第七河川分署113年第3次在地諮詢小組會議

會議紀錄

壹、會議時間：113年9月24日(星期二)10時整

澤蛙(A)及小雨蛙(B)

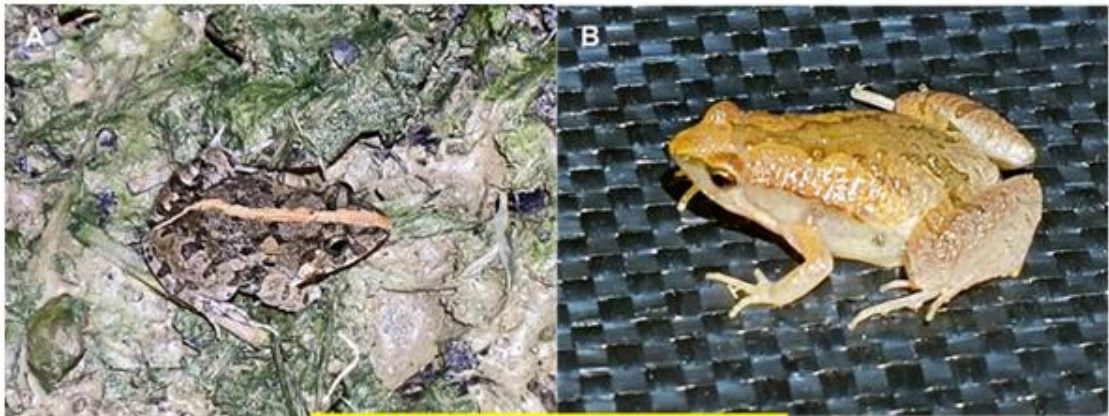
1. 生態團隊保育對策建議？並沒得到妥適的處理。在地諮詢小組？審查委員的意見也沒處理？請再次說明。
2. 外來種花木並沒有妥善處理，建議採取折衷辦法：「黃花風鈴木及洋紅風鈴木」數量減半處理，另一半種植本地種(屏東可用植在種類多)。
3. 工程工地現況描述「治理區段範圍內水域棲地特性單一」與右邊的欄位不相符，也與我個人最近執行農田生態系的現況不符。
